原子力規制委員会 宛て 「東北電力株式会社女川原子力発電所2号炉の発電用原子炉設置変更
申請書に関する審査書案」に対する意見提出用紙

東北電力株式会社女川原子力発電所2号炉の発電用原子炉設置変更許可申請書に関する審査書案

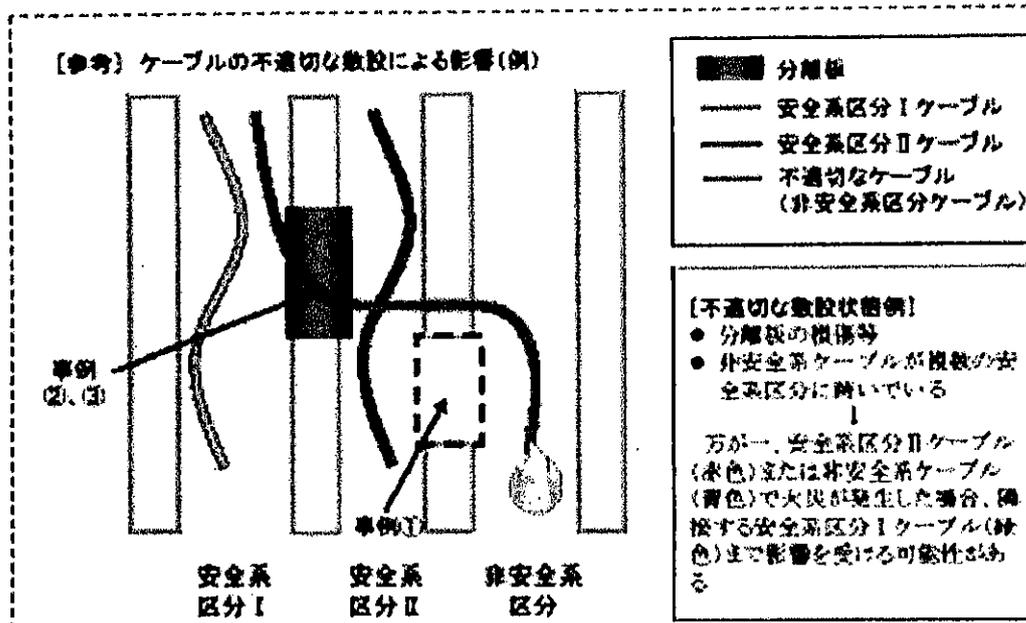
審査書 (案) には、第二十四条 6号以外の審査の経緯と審査結果その理由が記載されておらず、設置許可基準規則 第十五条 の要求の全てを満たしているとは断定できない。

従って、原子炉等規制法 第四十三条の三の六 の、第一項 第4号に適合と判断するための根拠が欠落しており、同法同条第一項の規定により許可する事ができないので、申請者への指示と原発再稼動に向けての厳正な再審査とを求める。

政府事故調中間報告から、資料IV—8「原子炉水位」を右下に示す

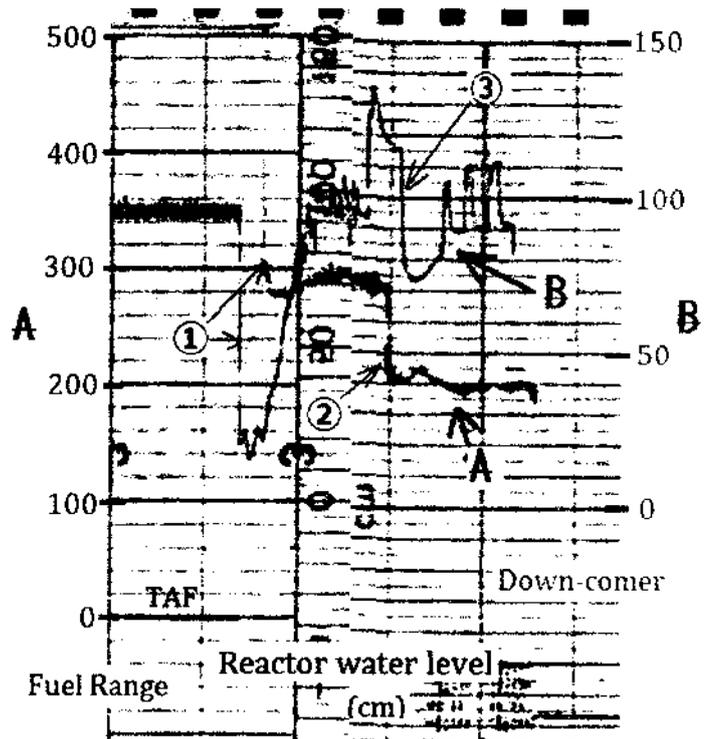
右の図はペンレコーダーによる記録であり、人為的に修正を加える事が困難である。右図におけるAとBとの測定箇所を、左図に示した。Aは燃料域水位と呼ばれているもので、炉心の水圧と基準面器側の水圧との差から、炉心の水位を計算して求めた結果の表示である。Bは炉水位と呼ばれているもので、現実にはダウンカメラ（シユラウドの外側）の水圧と基準面器側の水圧との差から、炉心の外側の水位を計算して求めた結果の表示である。

つまり、政府事故調中間報告、資料IV—8「原子炉水位」の燃料域水位データ(前頁)で、Aの最低水位がTAF+2mであって、その時に、BにはIC稼働による凸形状が認められるが、Aに凸形状が認められない事を説明出来ない。

AC 給電系路

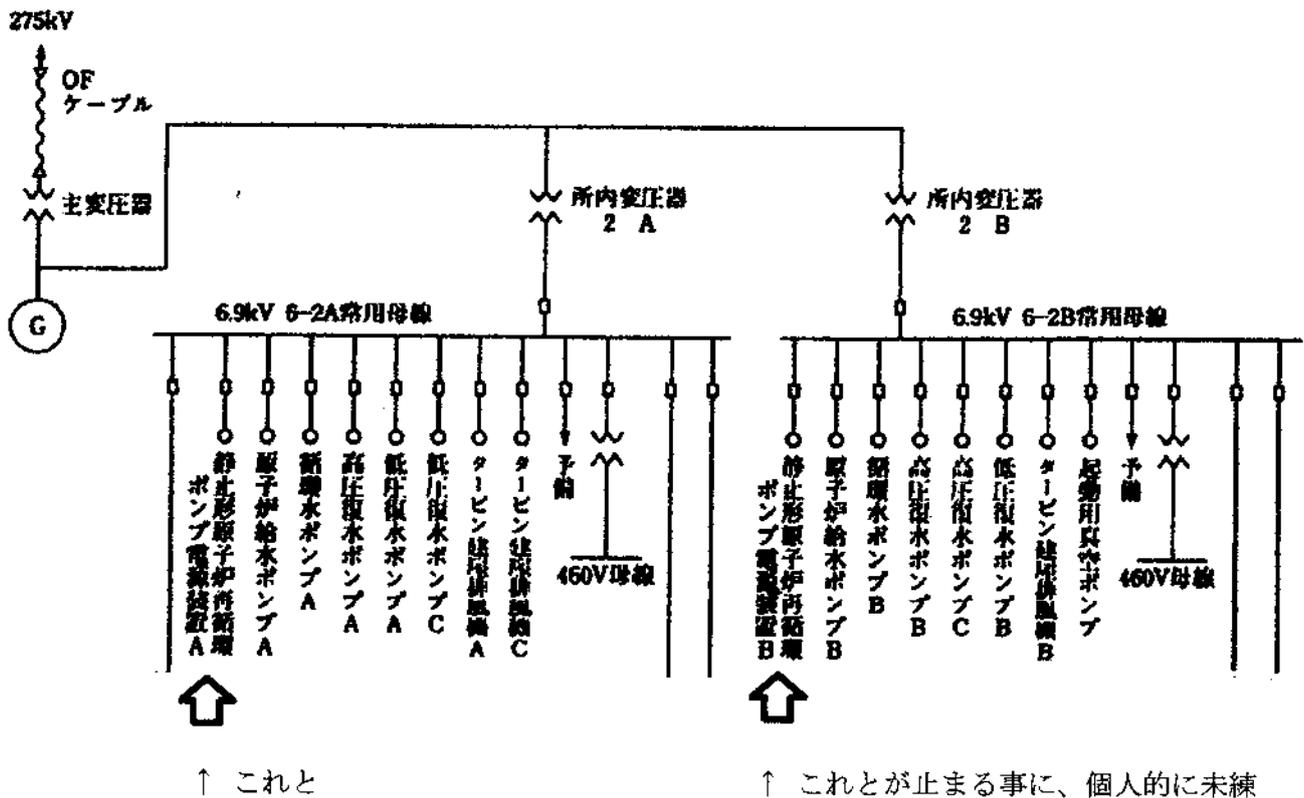
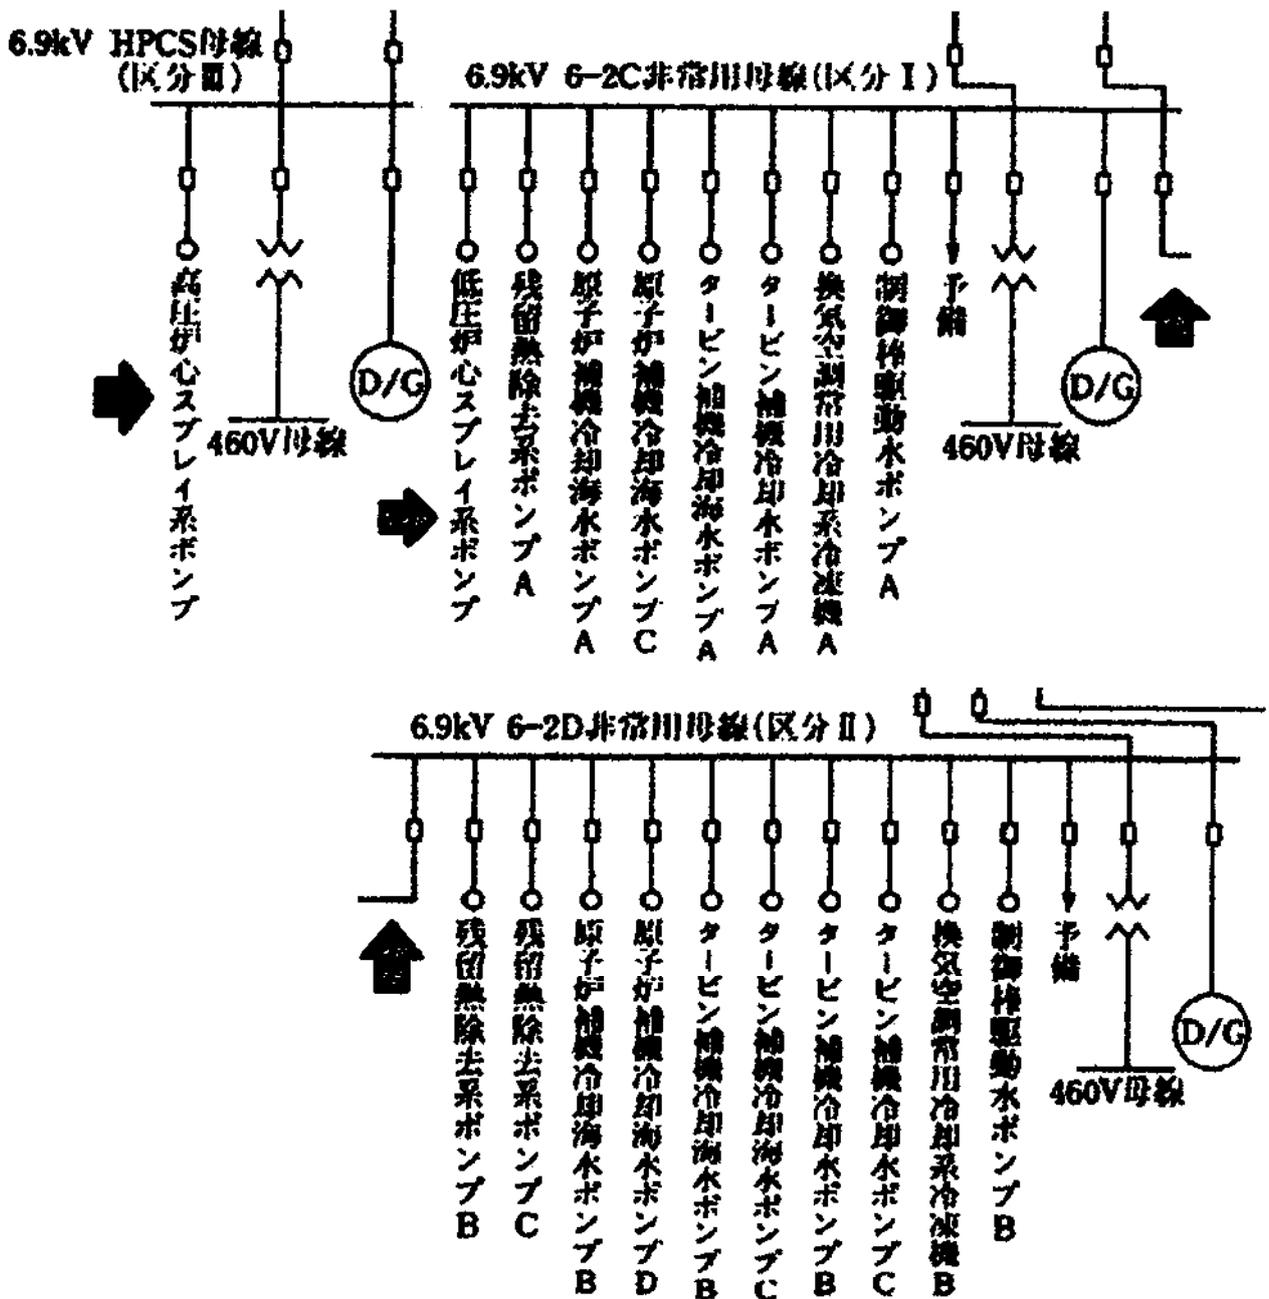
元の図は、右に AC 給電経路は延びていたが、原子炉起動時等、本意見書の主旨に遠いので削除した。その結果、2号機で発電した電力の供給ルートである 225 k v OF ケーブル以外の外部回線は欠落している。原子炉を運転中は禅頁の図左上にある G で発電された電力が本図の全てに供給される。地震等で外部回線が断線した場合には、図の下にある三つの太丸に G の記号の非常用ディーゼル発電機を起動させ、図の下半分の部分に電力を供給する。つまり、図の上半分の機器は停止してしまう事に注意が必要で、非常用ディーゼル発電機 3 台で、原子力発電所内の全ての AC 電力をまかなう事になってはいないのである。念のため、止まってしまうルートを抜き出し拡大して以下に示す。

図の左上から右下にかけて、区分Ⅲ（HPCS系を収容）、区分Ⅰ（その他非常用機器とLPCS系を収容）区分Ⅱ（その他非常用機器を収容）となっている。横向きの矢印が二つ有るが、非常用炉心注水系であって、福島第一の様にスクラムをかけたすぐ後に外部電源を失った場合に、直ちに使うべき機器である（福島第一特に1号機では、これを使わなかった、あるいは使えなかった）。同じく外部電源を失った東海第二ではスクラム後、直ちにHPCSを稼働している。LPCSは炉圧力が下がってからでないと使えないのでLPCSの矢印はHPCSの矢印よりも細く（後で使うものと）表記した。

ここで、前、前頁の評を見直してください。上から、二、三行目の単独の意味がお分かりでしょう。
 高圧炉心スプレイ系ポンプ と 低圧炉心スプレイ系ポンプ とが、新規制基準に違反している。

DC電源

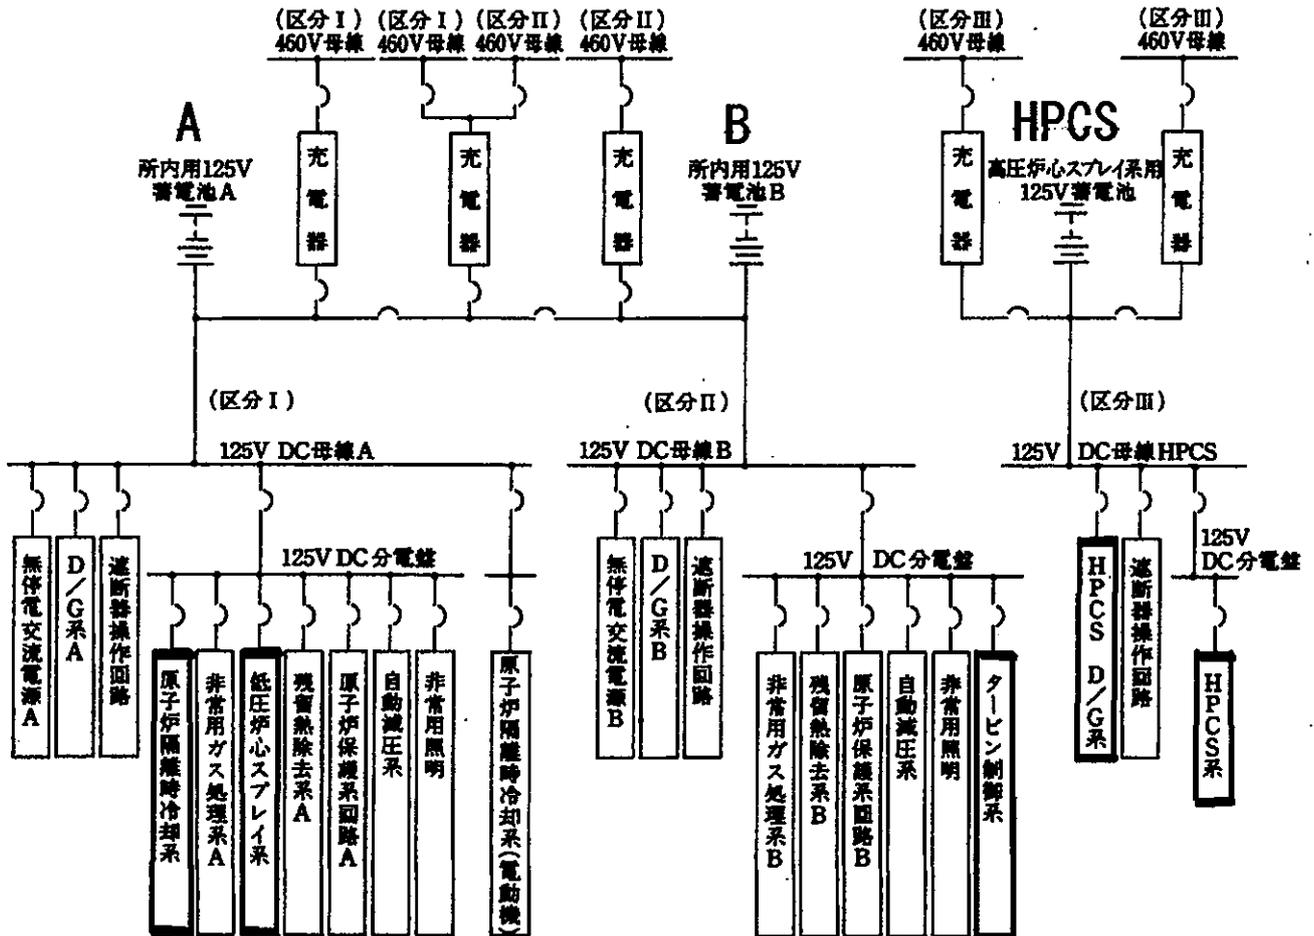
DC電源系の図表を以下に示します。

HPCS系蓄電池の容量は、A、Bのものの10分の1となっています。(無停電化は高コスト)

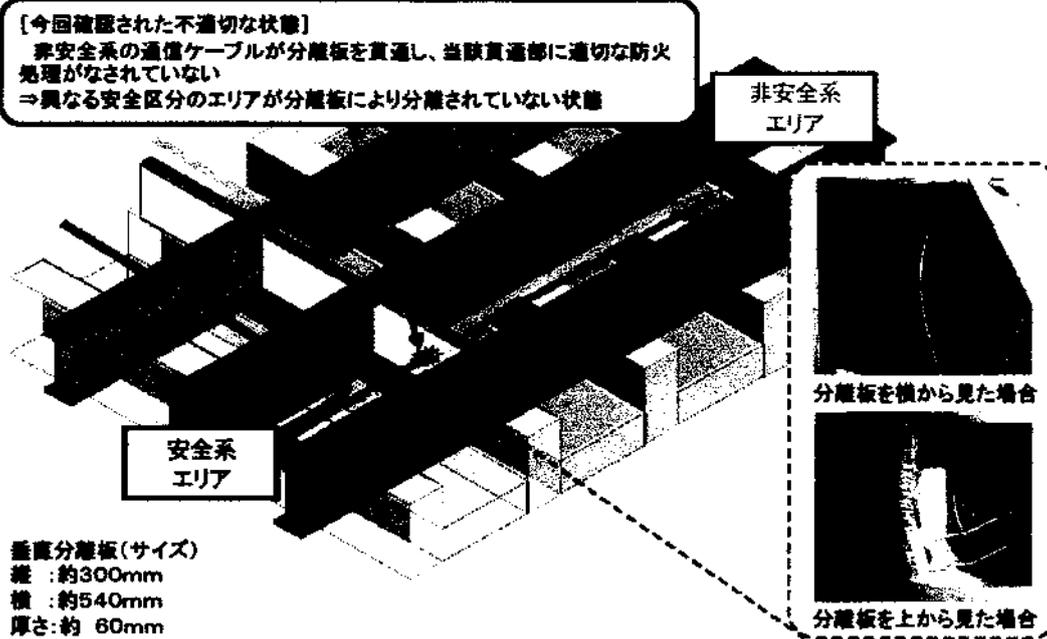
審査書(案)には、第1項第6号以外の審査の経緯と審査結果その理由が記載されておらず、設置許可基準規則 第十五条 の要求の全てを満たしているとは断定できない。

従って、原子炉等規制法 第四十三条の三の六 の、第一項 第4号に適合と判断するための根拠が欠落しており、同法同条第一項の規定により許可する事ができないので、申請者への指示と原発再稼働に向けての厳正な再審査とを求める。
